[改善箇所説明図] ②

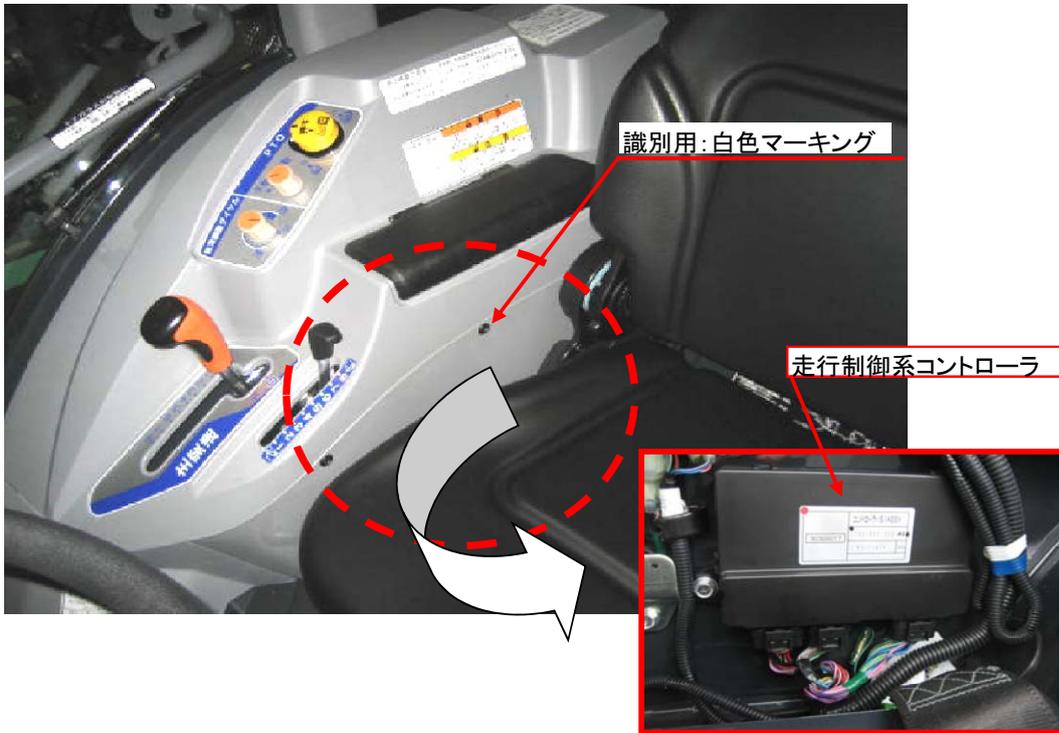
不具合発生箇所

動力伝達装置の前後進用油圧クラッチにおいて、走行制御系コントローラのプログラムが不適切なため、エンジン始動直後に後進操作を行うと、後進油圧クラッチが伝達する駆動力がブレーキ制動力を上回り停止できないおそれがある。

改善内容

全車両、走行制御系コントローラのプログラムを書き換える。

コントローラ部のカバー取付ネジ頭部に白色マーキングをする。
